## **BMRブルテン - No,2023-1**

### **競技規則書補足 (MINI CHALLENGE JAPAN)**

#### **最低車高規定の基準点 (計測ポイント) について**

【フロント基準点】 New MINI JCWクラスおよびNew MINI CPSクラス  
フロントメンバーボルト (ボルトヘッド最下面)

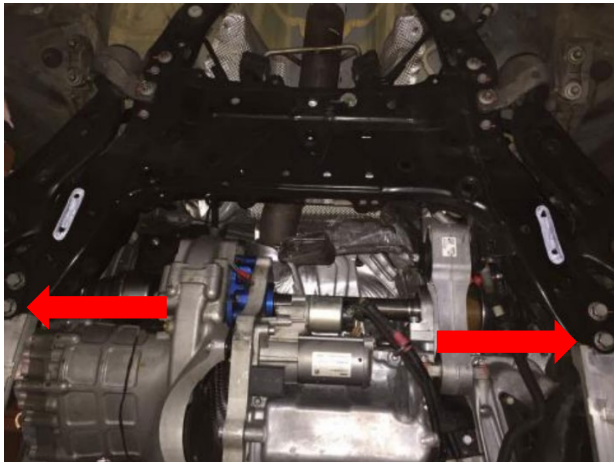
BMW & MINI Racing (MINI CHALLENGE JAPAN) 競技規則書で定める「最低車高」について、  
下記を車高計測時の基準点と致しますのでお知らせ致します。

【リア基準点】 New MINI JCWクラス※<sup>1</sup>

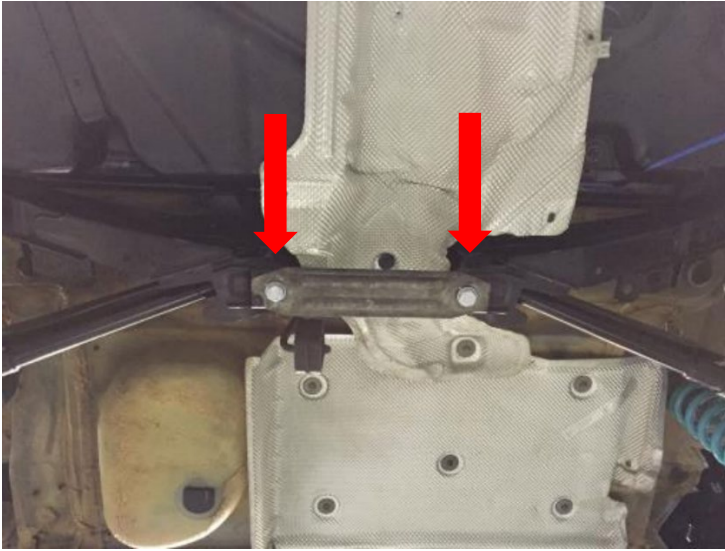
リアメンバーボルト（ボルトヘッド最下面）

※<sup>1</sup> New MINI JCWクラスのみ。
